WZWiK.ZP.2.3.2014.JRP-02

Dotyczy: wyjaśnienia na zapytania (2) do SIWZ

Kontrakt 1: „Budowa sieci kanalizacji sanitarnej z odcinkami łączącymi i rurociągami tłocznymi oraz dwóch przepompowni sieciowych w miejscowości Włoszczowa w ulicach: Partyzantów, Podzamcze, Zielona, Różana, Jędrzejowska, Żeromskiego, Czarnieckiego, Koniecpolska”.

**UPORZĄDKOWANIE GOSPODARKI WODNO-ŚCIEKOWEJ NA TERENIE
AGLOMERACJI WŁOSZCZOWA**

Rysunek 1. Kanalizacja grawitacyjna
Pogrubione odcinki sieci stanowi element kwalifikowalny.

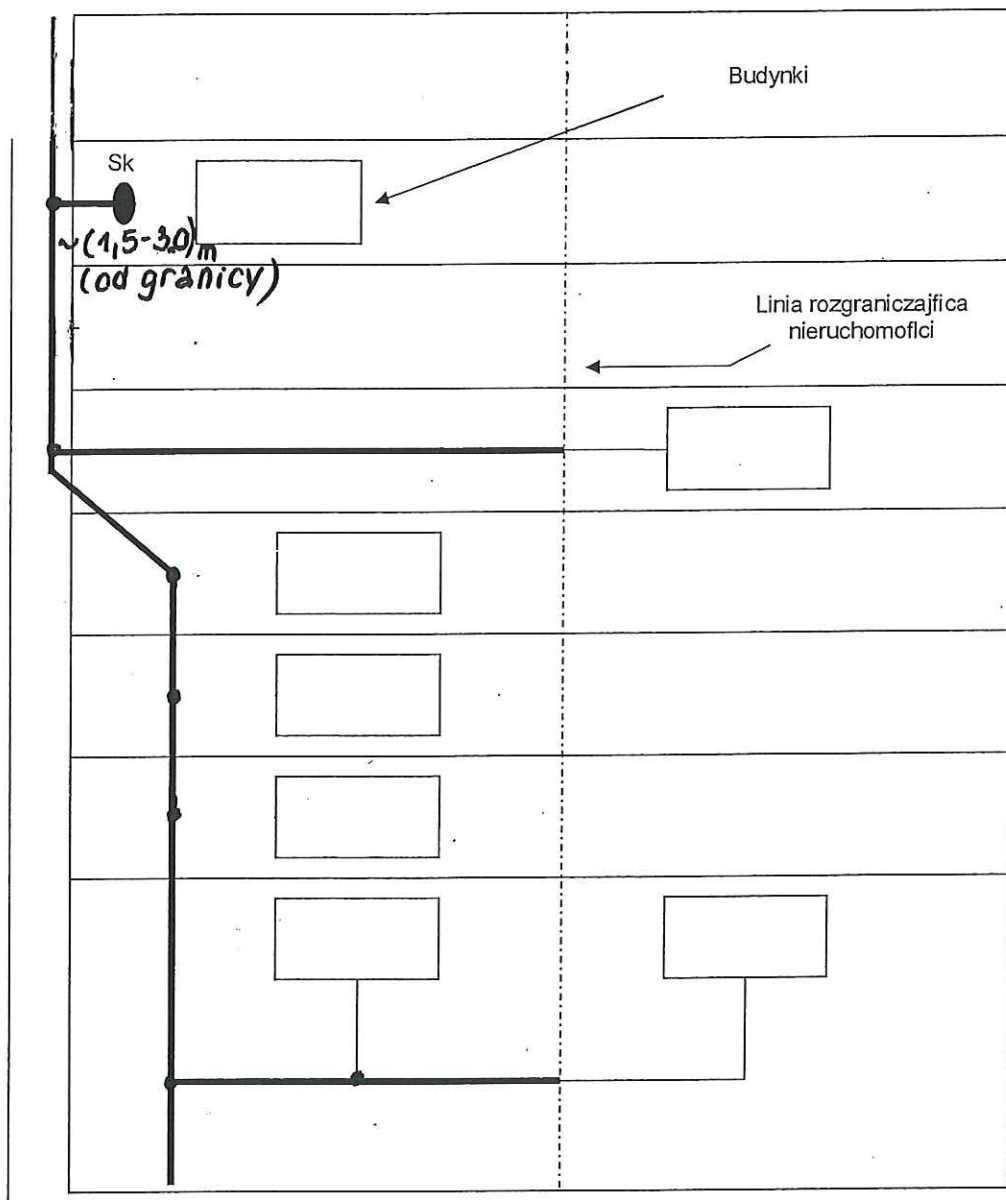
2. Prosimy o wyjaśnienie, czy przyłącza kanalizacyjne do posesji ujęte w projekcie budowlanym mają być w ramach niniejszego kontraktu wykonane w całości czy tylko w ich kwalifikowanej części jako odcinki należące do sieci, jeżeli tak to prosimy o określenie miejsca zakończenia tych odcinków w ramach niniejszego kontraktu (granica własności działki, czy pierwsza studzienka na posesji. Licząc od strony kanału ulicznego).

Przyłącza kanalizacyjne do posesji mają być wykonane w ramach niniejszego kontraktu tylko w ich kwalifikowanej części jako odcinki łączące.

Zgodnie z zakresem kwalifikowania budowy kanalizacji sanitarnej z odcinkami łączącymi przyjęte są rozwiązania wg rys. 1
